**Conferenza di Servizi Decisoria  
in forma semplificata e in modalità asincrona  
ai sensi dell'art. 14-bis della legge n. 241/1990 indetta con nota  
Prot. n. 399075 del 10/09/2021**

**16 Novembre 2021**

**OGGETTO:** Autorizzazione all'installazione ed esercizio di un gruppo elettrogeno d'emergenza alimentato a gasolio con potenza termica nominale pari a 2.277 kW presso la sede locale della ditta proponente sita in Via Adige, 6 a Sarmeola di Rubano (PD).  
Ditta proponente: INTESA SANPAOLO S.p.A.  
D. Lgs. 152/2006 – L.r. 11/2001- DGRV n. 2782/2014

Fig. 1 – posizionamento impianto

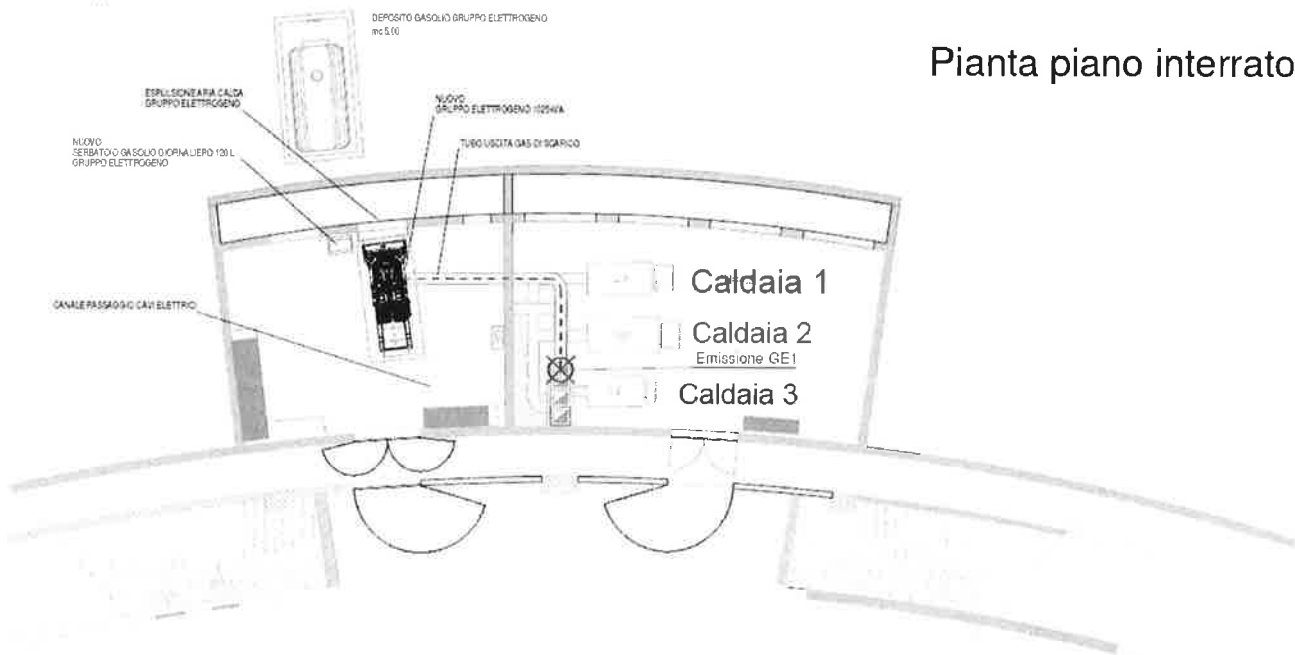
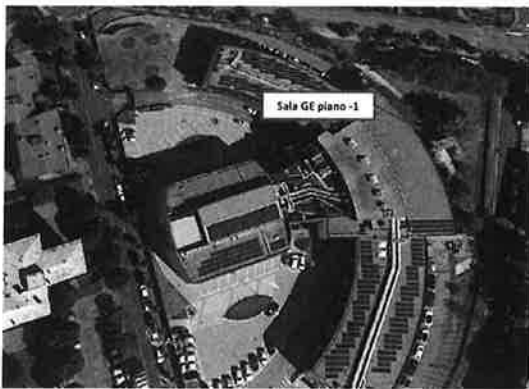
La ditta non descrive il rapporto tra lo stato di fatto (due gruppi elettrogeni esistenti) e lo stato di progetto dal punto di vista del carico emissivo né se siano state adottate misure/tecnologie migliorative per la riduzione dell'impatto.

La ditta non descrive le caratteristiche dei serbatoi adibiti allo stoccaggio del combustibile né il sistema adottato per l'adduzione del combustibile al gruppo elettrogeno e le misure adottate per la prevenzione di eventuali perdite o sversamenti.

- 2.7 numero e caratteristiche dei serbatoi adibiti allo stoccaggio del combustibile nonché il sistema adottato per l'adduzione al gruppo elettrogeno e le misure adottate per la prevenzione di eventuali perdite o sversamenti;

Il gasolio sarà stoccato in un serbatoio principale con capacità pari a 5 mc, del tipo monoparete, rivestito in vetroresina e posizionato all'interno di una vasca di contenimento stagna realizzata in c.a. e un serbatoio da 120 lt. a bordo macchina con bacino di raccolta per eventuali sversamenti. L'adduzione al gruppo elettrogeno avviene tramite apposite pompe di pescaggio che si attivano solo all'accensione del gruppo elettrogeno stesso; il sistema è dotato di elettrovalvola di chiusura flusso carburante allo spegnimento del motore.
